# **Commune de GURUNHUEL**

# ENQUÊTE PUBLIQUE RELATIVE A LA DEMANDE D'AUTORISATION UNIQUE D'EXPLOITER UN PARC DE DEUX EOLIENNES SUR LA COMMUNE DE GURUNHUEL

# RAPPORT II Conclusions et avis de la commissaire enquêteur

Figure 109 : Périmètre de protection des habitations

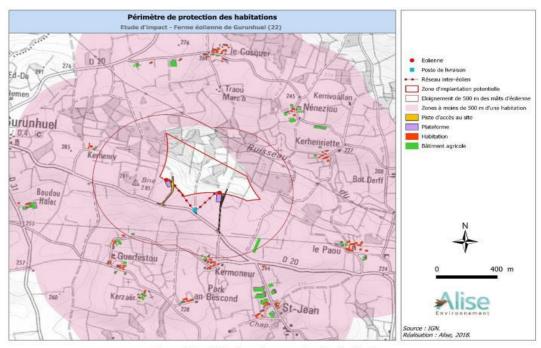
- Le choix du site nous parait plutôt inapproprié au vu de la proximité de beaucoup de villages. *Question* :

Les distances sont-elles respectées ?

Concernant le sujet de la distance aux habitations, les éoliennes doivent, d'un point de vue réglementaire, respecter l'arrêté du 26 août 2011 modifié par l'arrêté du 6 novembre 2014, et tout particulièrement l'article 3 suivant :

La question de la conformité du projet vis-à-vis de cet arrêté est traitée au sein du tableau 12 en page 32 du document 3 – **Description de la demande** et au sein du tableau 19 en page 50 du document 4.2 – **Etude d'impact sur l'environnement**. Ces tableaux précisent ainsi les chapitres de l'étude d'impact où sont développées les questions du respect d'une distance minimale vis-à-vis de toute construction à usage d'habitation, de tout immeuble habité ou de toute zone destinée à l'habitation et de l'appréciation de cette distance.

Figure 53 : Carte des perceptions depuis l'habitat de l'aire d'étude rapprochée

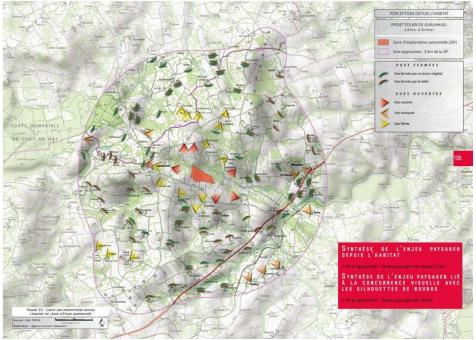
- \* Question de M. et Mme LE SECH
- Comment justifiez-vous l'implantation de haies dans notre propriété sans notre accord ? (Mémoire en réponse à l'Avis de l'Autorité Environnementale p.24/32)

Réponse du maître d'ouvrage : (extraits de la réponse dont la totalité est en annexe 4)
La question de la perception du parc éolien depuis les habitations proches est traitée dans le document 4.3 – Volet paysager de l'étude d'impact.

Il peut être noté que les habitations du hameau de Nénéziou disposent de <u>vues filtrées</u> vers le site du projet éolien (ZIP). La perception des éoliennes depuis l'habitat reste néanmoins à un <u>degré de sensibilité moyen à fort</u> à l'échelle de l'aire d'étude rapprochée. La carte de synthèse des enjeux paysagers et patrimoniaux à l'échelle de l'aire d'étude rapprochée (3 km de la ZIP) indique les habitations où la modification du paysage quotidien sera la plus prononcée, parmi lesquelles se trouve le hameau de Nénéziou (...)

« Ces plantations seront réalisées sous réserve de l'accord du propriétaire concerné. (...)

Ainsi, l'emplacement précis des plantations proposées sera bien à discuter avec les propriétaires des habitations et des terrains environnants. Cette discussion aura lieu dans l'année suivant la mise en service des éoliennes.
